特定原子力施設監視・評価検討会  
(第33回)  
資料2-1

## K排水路に関する調査と今後の対策について

2015年 3月 25日

東京電力株式会社

表 清掃後サンプリングで濃度上昇が見られた地点の当日の状況

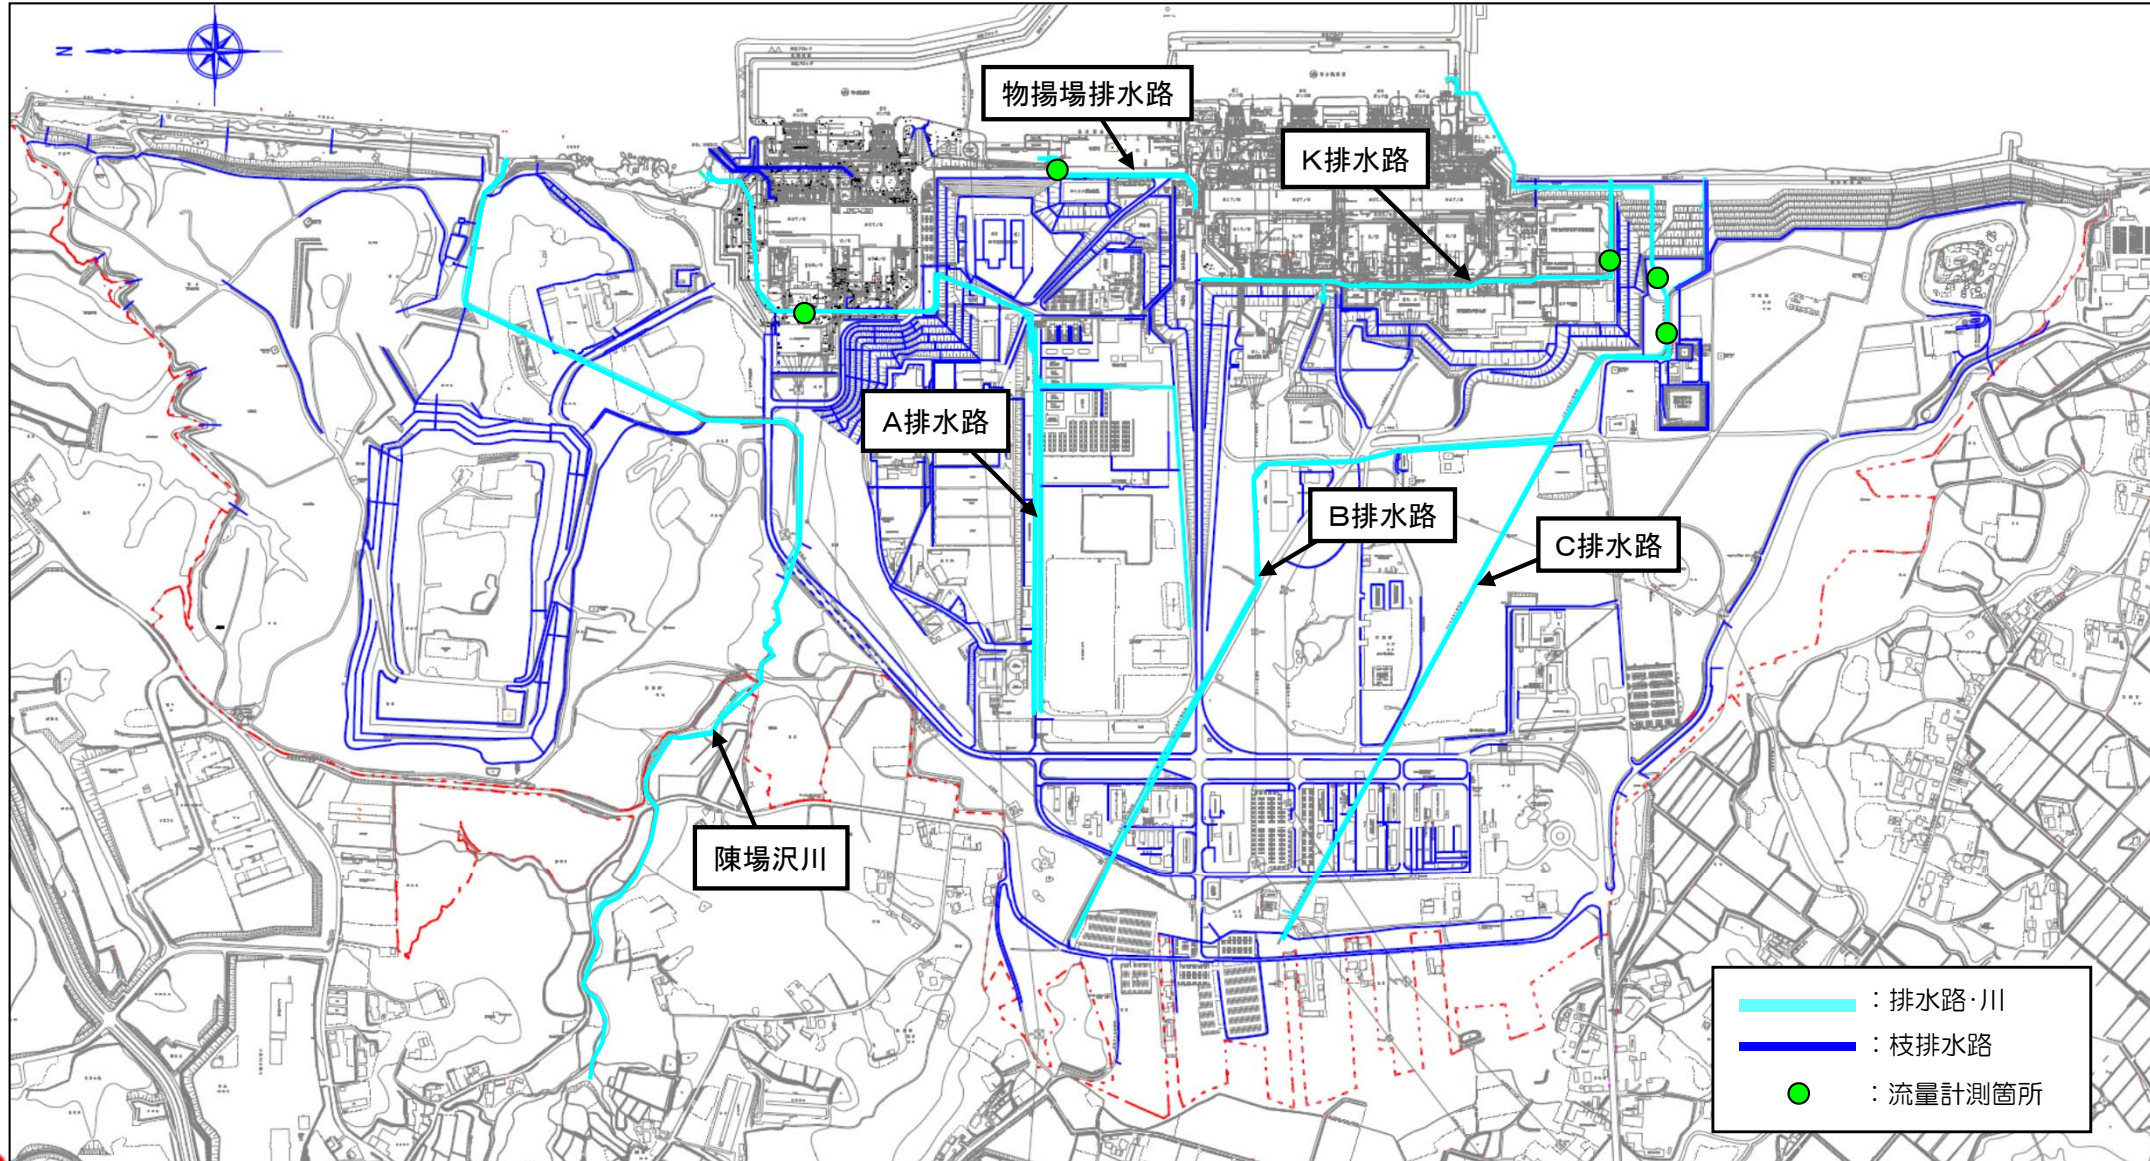
【コメント回答】 排水路の採水時の周辺状況について

# 清掃後に濃度が上昇した採取点の当日の状況

- 試料採取時の採取地点周辺の工事の状況を調査し、清掃前より濃度が上昇した状況について整理した。

今後、排水路の汚染低減策として、表土剥ぎ取り工事実施時に発生した除去土壌等には雨水による流出防止のシート保護を行い、速やかに、フレコンパックへの封入、法面等から移動を行う予定。

# ・設置状況（A排水路）

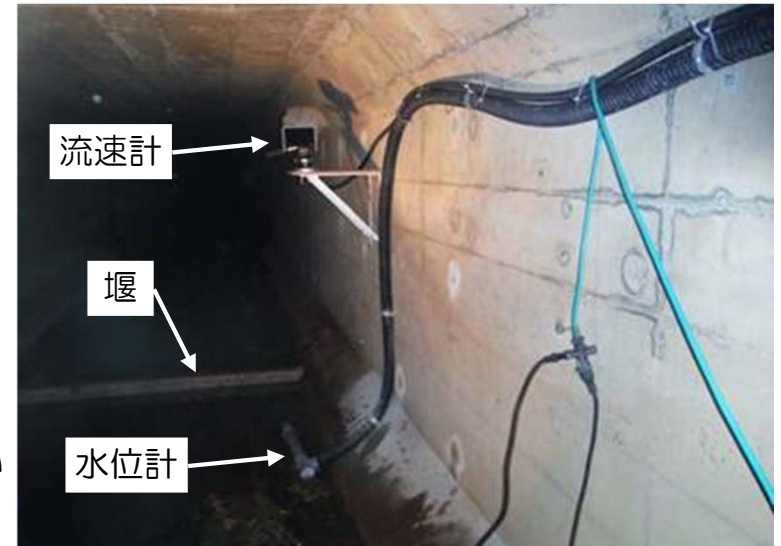
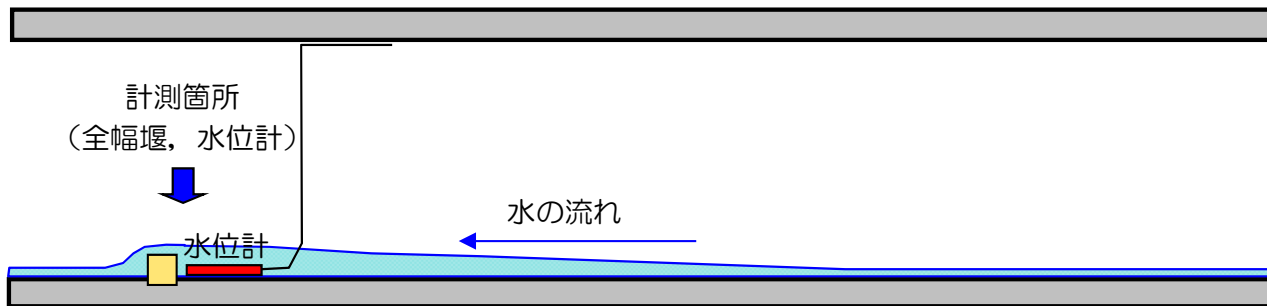
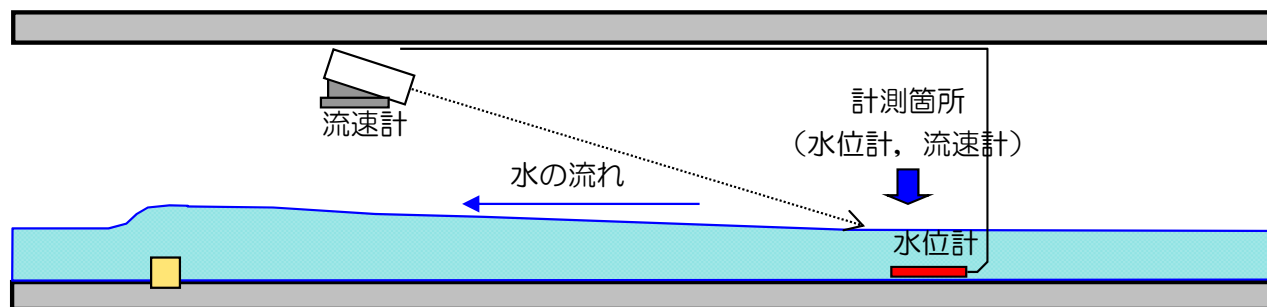
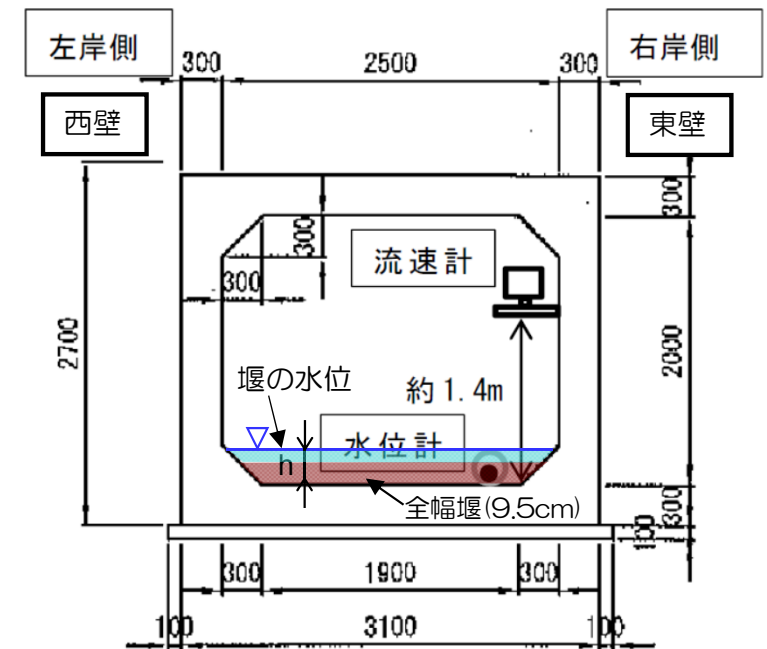
## 【コメント回答】 流量計測等の状況

## ・流量連続計測位置

- 流量連続計測は、K、A、C排水路にて試験運用を実施中。物揚場排水路は、現在、計器の稼働状況等を確認中であり、確認後、4月から試験運用を開始

- 11/26より連続計測の試験運用を開始
  - 試験運用中は、通常時・降雨時の流量状況把握，設置位置，設置方法，機器性能，流量算出方法等を確認
  - 流量算出は，以下の2通りで実施
    - ①水位計による堰の水位から流量の公式により算出（流量が少ない場合）
    - ②水位計による水位(流積)と流速計による流速から算出（流量が多い場合）※1
- ※1 流速計で得られたデータが少なく機器性能が確認できていないため未使用（稼働条件 流速0.5m/s以上）

# 分析設備等

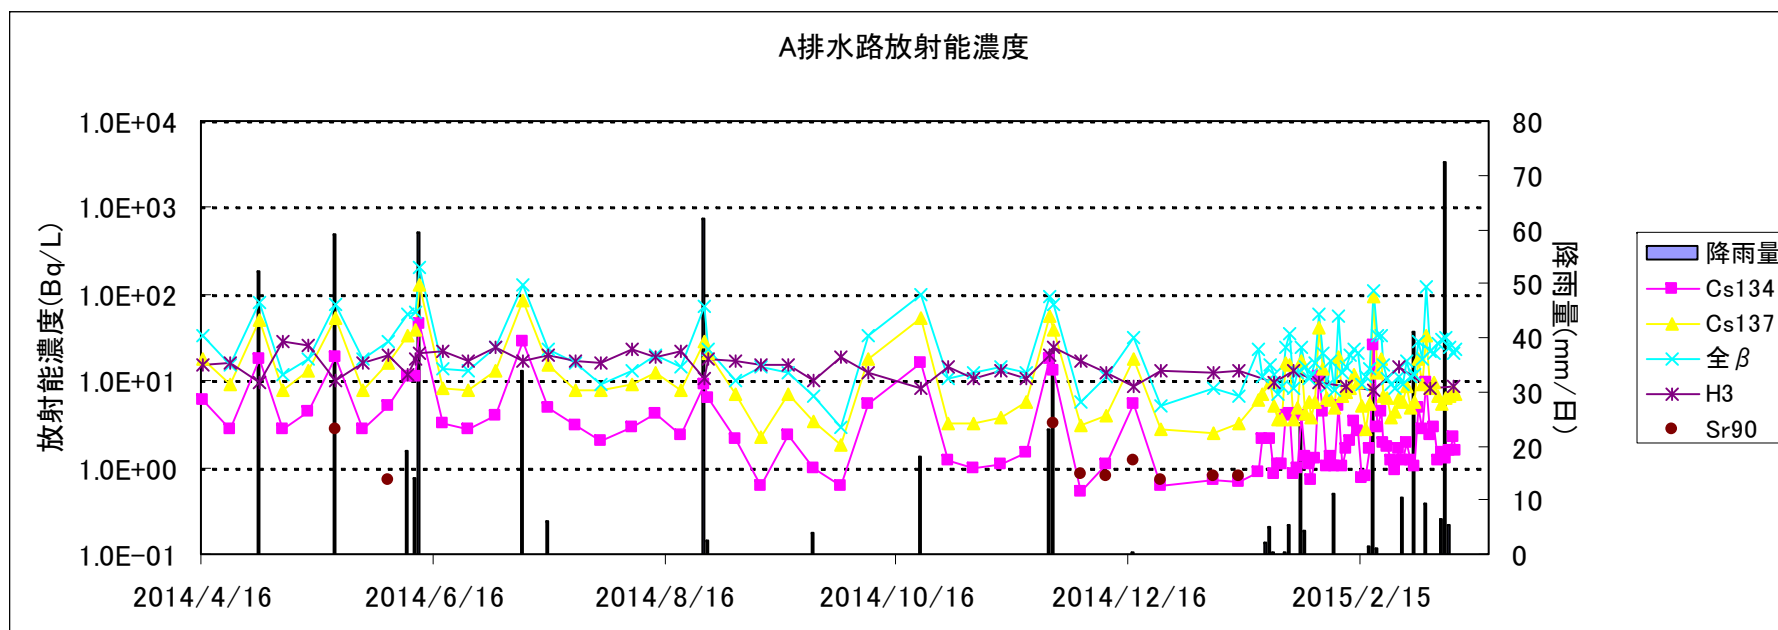
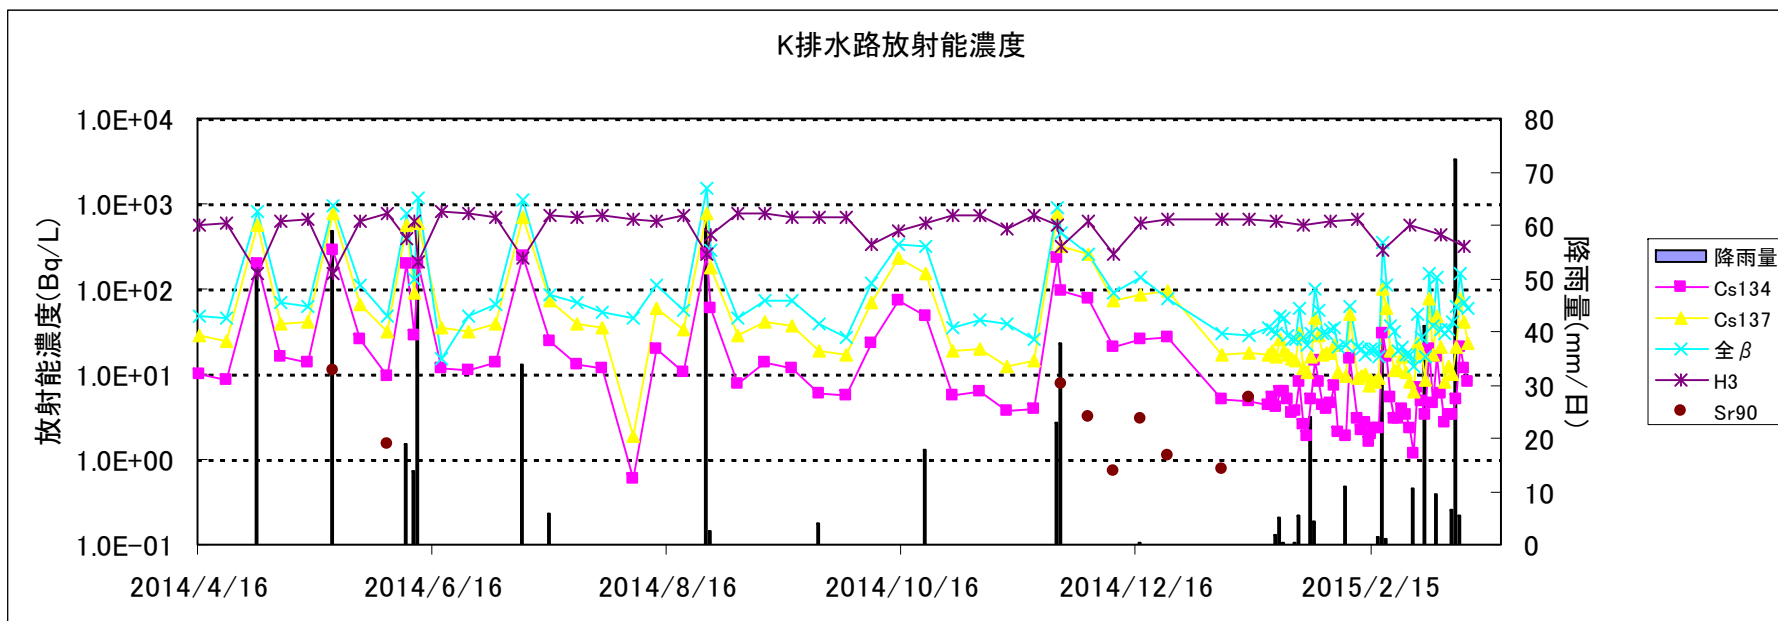
## 【コメント回答】 分析施設等の状況について

測定場所	装置名	用途	配備台数
5,6号 ホットラボ  (高放射能濃度試料処理)	Ge半導体検出装置	$\gamma$ 核種	5
	$\alpha$ 測定装置 ZnS(Ag)シンチ	全 $\alpha$	2
	低バックガスフロー計数装置	全 $\beta$	2
		Sr	1
	$\beta$ スペクトロメータ(通称：ピコ $\beta$ )	Sr	2
	液体シンチレーション計数装置	トリチウム	2
	$\alpha$ スペクトロメータ	$\alpha$ 核種(定性のみ)	1
環境管理棟  (中放射能濃度試料処理)	Ge半導体検出装置	$\gamma$ 核種	3
	低バックガスフロー計数装置	全 $\beta$	1
		Sr	1
	ICP-MS	Sr(対象試料限定)	1
低バック液体シンチレーション計数装置	トリチウム	1	
化学分析棟  (低放射能濃度試料処理)	Ge半導体検出装置	$\gamma$ 核種	10
	Ge半導体検出装置	$\gamma$ 核種 (施設搬入時の汚染検査用)	1
	$\alpha$ 測定装置 ZnS(Ag)シンチ	全 $\alpha$	4
	低バックガスフロー計数装置	全 $\beta$ /Sr	4
	$\beta$ スペクトロメータ(通称：ピコ $\beta$ )	Sr	2
	低バック液体シンチレーション計数装置	トリチウム	4
	$\alpha$ スペクトロメータ	$\alpha$ 核種(定性のみ)	2

毎月約4,000件(約10,000分析項目)
